**Bebauungsplan Nr. 438 der Stadt Erlangen – Siemens Campus Modul 8 –**

Beteiligung der Öffentlichkeit gem. § 3 Abs. 2 BauGB in der Zeit vom 29.11.2021 bis einschließlich 14.01.2022

hier: Prüfung der Stellungnahmen mit Ergebnis

Beteiligung der Behörden und sonstigen Träger öffentlicher Belange gem. § 4 Abs. 2 BauGB  
 mit Schreiben vom 25.11.2021

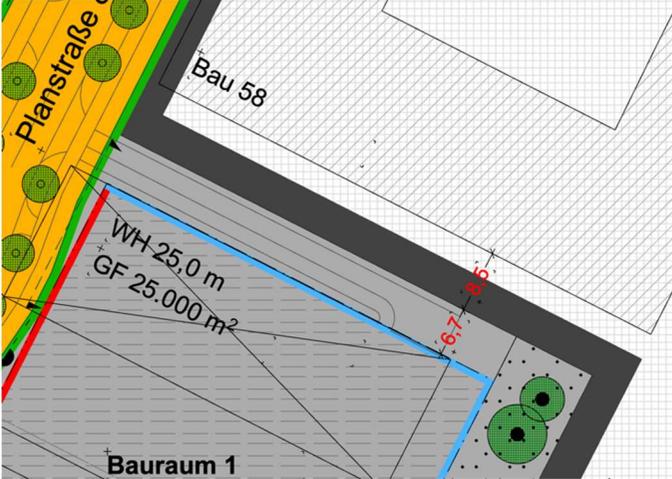
Nr.	Name	Eingang	Nr.	Stellungnahme	Ergebnis der Prüfung
1.	B1	07.01.22	1	<p>Immissionsschutz</p> <p>Bezugnehmend auf Punkt 7 „Verkehrsrgeräusche im Plangebiet“ im Immissionsgutachten weisen wir darauf hin, dass die Anwendung der DIN 180005 für Verkehrsrgeräusche in Gewerbegebieten von 65 dB(A) tagsüber für die Beurteilung der Orientierungswert im Plangebiet nachvollziehbar ist, allerdings sind für das angrenzende zukünftige Sondergebiet Universität des Moduls 7 erhöhte Anforderungen anzusetzen, mindestens der Orientierungswert der DIN 18005 für Verkehrsrgeräusche in Mischgebieten von 60 dB(A) tagsüber.</p> <p>Diese Orientierungswerte wurden bereits in der Vergangenheit für Sondergebiete Universität angenommen, z.B. beim Bebauungsplan Nr. 380 - Universität Staudtstraße der Stadt Erlangen.</p> <p>Für die Gebäude Nr. 58 und 74 des Moduls 7 (Fl. Nrn. 1949/182, 1949/300 und 1949/299 der Gem. Erlangen) sind die Verkehrsrgeräusche auf Grund der vorgenannten anzusetzenden Orientierungswerte für Mischgebiete zu ermitteln und auch in einer Plangrafik darzustellen.</p> <p>Die rein schriftliche Behandlung im Bericht unter Punkt 7 wird als unzureichend betrachtet und ist durch den rechnerischen Nachweis zu ergänzen.</p> <p>Für die Beurteilung der Einwirkungen von Gewerbelärm auf die Umgebung sind für das Modul 7/FAU analog zum Verkehrslärm auch die Orientierungswerte von Mischgebieten anzusetzen.</p>	<p><b>Die Anregungen werden nicht berücksichtigt.</b></p> <p>Das Modul 7, das zukünftig voraussichtlich durch die FAU genutzt werden wird, befindet sich derzeit noch in gewerblicher Nutzung. Nach aktuellem Kenntnisstand soll der geplante Universitätsstandort Büro- und/oder Verwaltungsgebäude sowie Forschungseinrichtungen enthalten. Wesentliche Rahmenbedingungen und Planungsparameter für die Entwicklungsabsichten auf dem Gelände sind zum jetzigen Zeitpunkt allerdings noch nicht detaillierter bestimmt. Im Rahmen der erstellten Masterplanung des Freistaat Bayern ist für das Areal eine studentische Wohnnutzung nicht beabsichtigt.</p> <p>Für die Abwägung wird im vorliegenden B-Plan Nr. 438 die derzeitige Bestandssituation unterstellt. Demnach ist für das Gelände von Modul 7/FAU momentan der B-Plan Nr. 251 rechtsverbindlich, der als Gebietskategorie Gewerbegebiet (GE) festsetzt, was der heutigen Nutzung entspricht und eine universitäre Nutzung ebenfalls zulässt.</p> <p>Für die immissionsschutzfachliche Einschätzung wurden hilfsweise die Gebietskategorien Sondergebiet / Gewerbegebiet herangezogen. Die DIN 18005 sieht im Beiblatt 1 für Sondergebiete keine festen Orientierungswerte vor, sondern einen Korridor, dessen schalltechnische Anforderungen vergleichbar zu Wohngebieten bis Gewerbegebiete reichen. Ein Gelände mit Bürogebäuden</p>

Nr.	Name	Eingang	Nr.	Stellungnahme	Ergebnis der Prüfung
					<p>und Forschungseinrichtungen, aber ohne Wohneinrichtungen gleicht aus fachtechnischer Sicht einem Gewerbegebiet und sollte auch so beurteilt werden. Dennoch wurde vorsorglich die Immissionssituation für Verkehrsgeräusche für den Bereich des künftigen Universitätsgeländes auch hinsichtlich der geforderten Einstufung als Mischgebiet berechnet. Zugrunde gelegt wurden die Verkehrszahlen der Fa. gevas für den Endausbau des Siemens Campus (s. Rasterlärnkarten). Im Beurteilungszeitraum tags (6.00 Uhr bis 22.00 Uhr) wird der Orientierungswert der DIN 18005 für Verkehrsgeräusche in Gewerbegebieten von <math>LOW=65 \text{ dB(A)}</math> im gesamten Gebiet eingehalten. Der (geforderte) Orientierungswert für Mischgebiete von <math>60 \text{ dB(A)}</math> wird nur in den Randbereichen in unmittelbarer Straßennähe erreicht oder geringfügig überschritten.</p>  <p><b>Rasterlärnkarte tags, IB Sorge, 18.01.21</b></p> <p>Im Beurteilungszeitraum nachts (22.00 Uhr bis 6.00 Uhr) weisen die Verkehrszahlen von gevas im Siemens Campus und auf der Ringschlussstraße keine Verkehrsbelastung aus. Daher wird der Orientierungswert für Verkehrsgeräusche in Gewerbegebieten von <math>LOW=55 \text{ dB(A)}</math> im gesamten Gebiet deutlich unterschritten. Der</p>

Nr.	Name	Eingang	Nr.	Stellungnahme	Ergebnis der Prüfung
					<p>(geforderte) Orientierungswert für Mischgebiete von 50 dB(A) wird nur im Randbereich in unmittelbarer Nähe zur Hammerbacherstraße und zur Kreuzung Freyeslebenstraße erreicht oder geringfügig überschritten.</p>  <p><i>Rasterlärmkarte nachts, IB Sorge, 18.01.21</i></p> <p>Die geplanten Nutzungen auf dem zukünftigen FAU-Gelände sind somit grundsätzlich gut umsetzbar.</p>
			2	<p>Fahrradabstellanlagen an der Freyeslebenstraße</p> <p>Die bestehenden Fahrradabstellanlagen an der Freyeslebenstraße sind im Entwurf nicht dargestellt und werden durch den öffentlichen Verkehrsraum überplant. Der Hinweis in der Prüfung der eingegangenen Stellungnahmen, dass es sich bei den Fahrradabstellanlagen um keine bauordnungsrechtlich erforderlichen Stellplätze handelt, ändert nichts an der Tatsache, dass im Zuge der Überplanung der Rückbau der Fahrradabstellanlage erforderlich ist.</p>	<p><b>Die Anregungen werden nicht berücksichtigt.</b></p> <p>Neue Anregungen, die über die Inhalte in der Stellungnahme vom 22.02.2021 hinausgehen, werden nicht vorgebracht. Es wird auf die Abwägung im Rahmen des Billigungsbeschlusses vom 28.10.21 verwiesen.</p> <p><i>Auszug Abwägung, 28.10.21:</i></p> <p><i>Da es sich bei den angesprochenen Fahrradabstellanlagen um keine bauordnungsrechtlich erforderlichen Stellplätze handelt, ergibt sich keine Notwendigkeit des Stellplatzersatzes.</i></p>
